**Forum mondial de l'harmonisation
des Règlements concernant les véhicules****Groupe de travail des dispositions de sécurité générale****111^e session**

Règlement n° 118 (Comportement au feu des matériaux)**Proposition d'amendements au Règlement n° 118
(Comportement au feu des matériaux)****Communication des experts de l'Allemagne, de la Finlande
et de la France***

« Figure 1

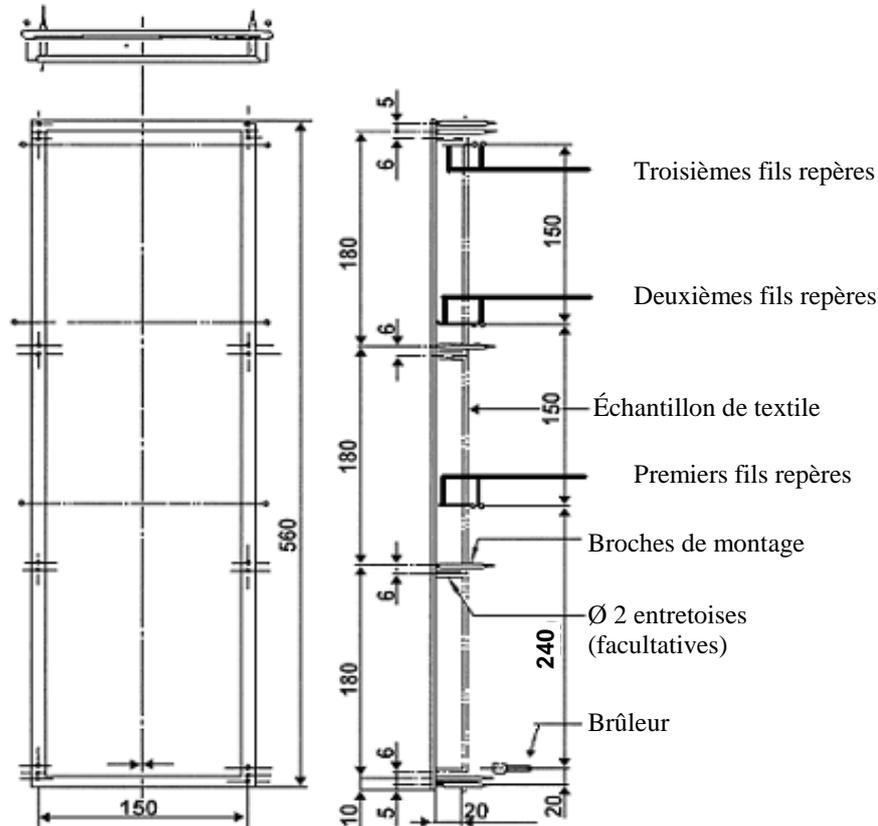
« **2.1** **Le porte-échantillon doit être un cadre rectangulaire de 560 mm de haut équipé de deux tiges parallèles reliées de façon rigide et espacées de 150 mm comportant des tétons destinés au montage de l'échantillon d'essai situé dans un plan distant d'au moins 20 mm du cadre. Les tétons de montage ne doivent pas dépasser 2 mm de diamètre mais être longs d'au moins ~~27~~ 40 mm. Les tétons doivent être placés sur les tiges parallèles aux endroits indiqués à la figure 1. Le cadre doit être fixé sur un support approprié afin de maintenir les tiges à la verticale pendant l'essai. (Pour fixer l'échantillon sur les tétons dans un plan hors du cadre, des éléments d'écartement de 2 mm de diamètre peuvent être placés entre les tétons.)**

La largeur du porte-échantillon représenté à la figure 1 peut être modifiée pour permettre le montage de l'échantillon.

Pour fixer l'échantillon en position verticale, on peut prévoir un support composé de fils résistant à la chaleur, d'un diamètre de 0,25 mm, tendus horizontalement à des intervalles de 25 mm le long de toute la hauteur du porte-échantillon. On peut aussi fixer l'échantillon au porte-échantillon à l'aide de pinces supplémentaires.».

Figure 1, modifier comme suit (en supprimant la légende « Brûleur » en bas de la page et en remplaçant « 220 » par « 240 ») :

Figure 1
Appareillage de mesure de la résistance à la propagation des flammes
(dimensions en millimètres)

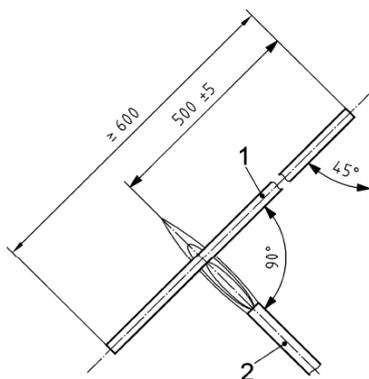
Déterminer la résistance à la propagation des flammes à l'aide d'un bec Bunsen alimenté par un gaz approprié et doté d'une cheminée de 9 mm de diamètre interne ; la température à l'extrémité de la partie bleue de la flamme doit être de 950 ± 50 °C.

Mettre l'échantillon en suspension dans une chambre sans courant d'air et l'exposer à l'extrémité de la partie bleue de la flamme, comme il est indiqué à la figure 1. L'extrémité supérieure du câble doit être orientée à l'opposé de la plus proche paroi de la chambre. L'échantillon doit être soumis à une contrainte, par exemple au moyen d'un poids suspendu à une poulie, pour être maintenu droit à tout moment. L'angle du câble par rapport à la verticale doit être de $45^\circ \pm 1^\circ$. Dans tous les cas, aucune partie de l'échantillon ne doit se trouver à moins de 100 mm d'une des parois de la chambre. Appliquer l'extrémité de la flamme bleue à 500 ± 5 mm de l'isolant au sommet de l'échantillon.
